改善箇所説明図

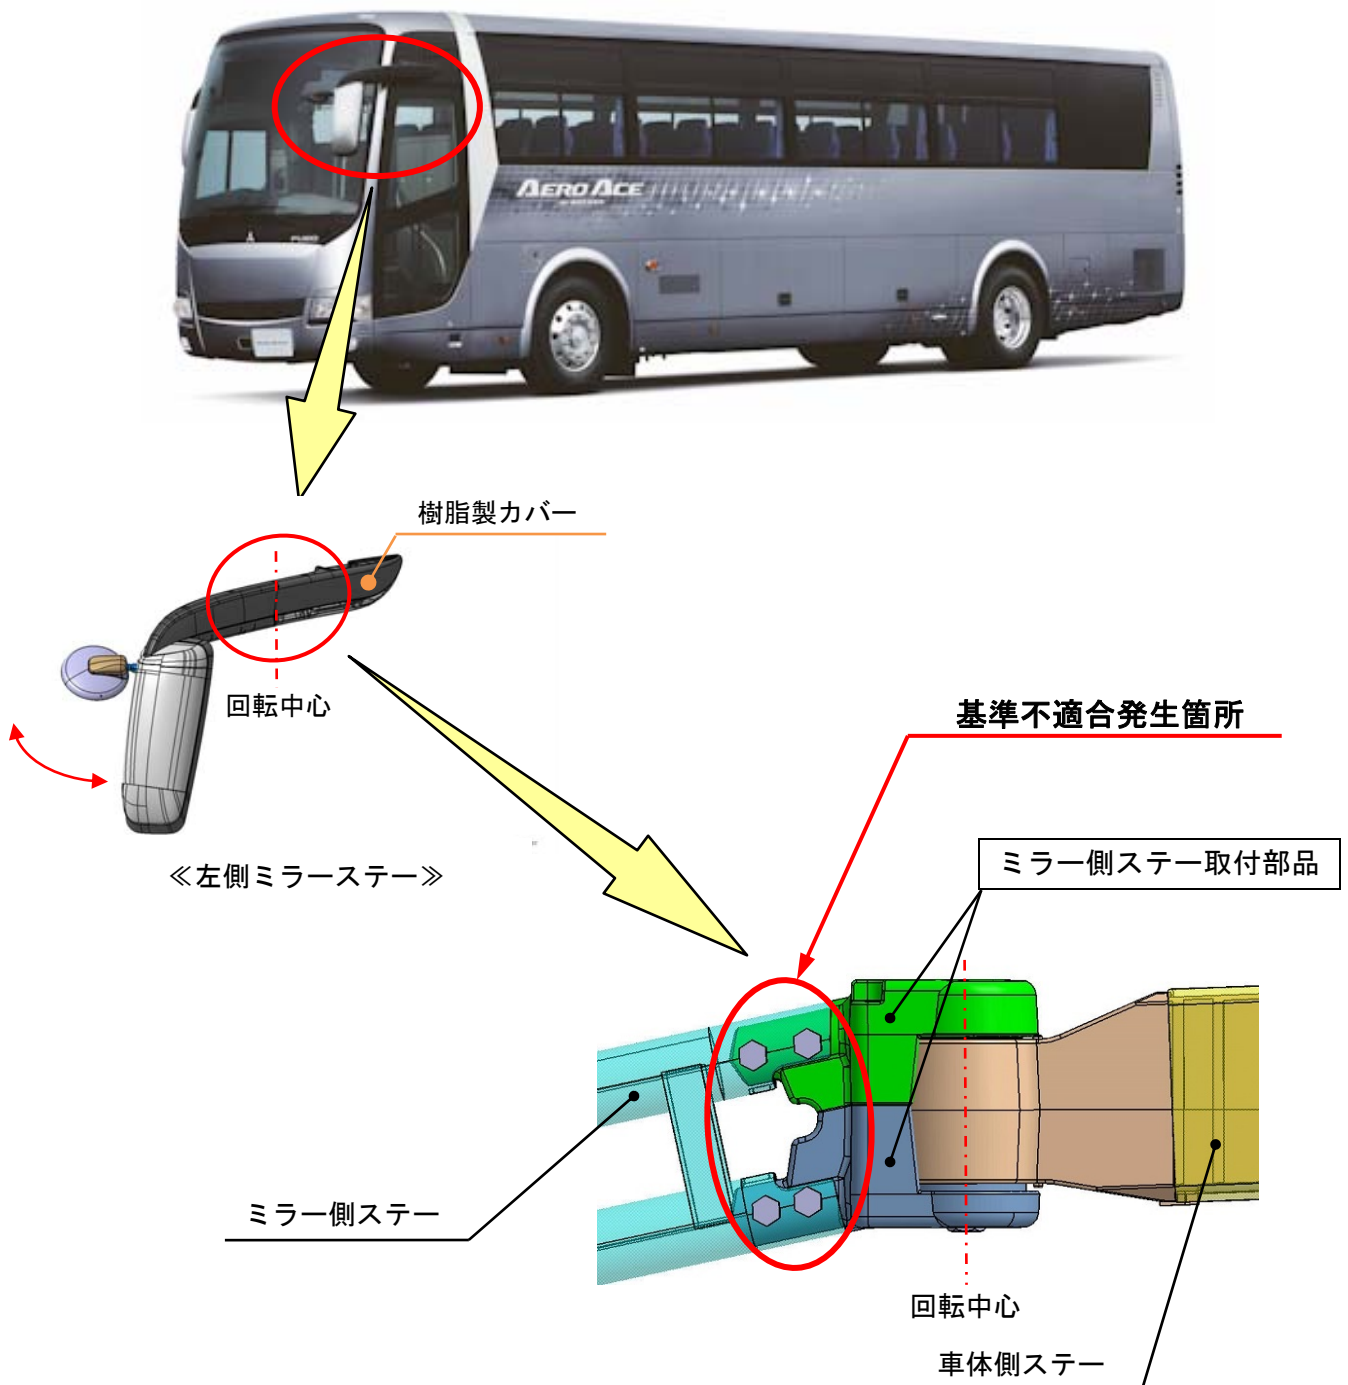
大型観光バスの手動格納式左側ミラーステーにおいて、ミラー側ステーの取付ボルトが緩み、回転部のミラー側ステー取付部に亀裂が生じるものがある。そのため、そのままの状態で使用を続けると、ミラー側ステー取付部の亀裂が進展し、最悪の場合、左側ミラーが脱落するおそれがある。

全車両、暫定措置としてミラー側ステー取付部を点検し、亀裂が生じていた場合は回転部を新品に交換する。なお、対策が決定し次第、恒久対策品と交換する。

注：□ は、交換部品を示す。
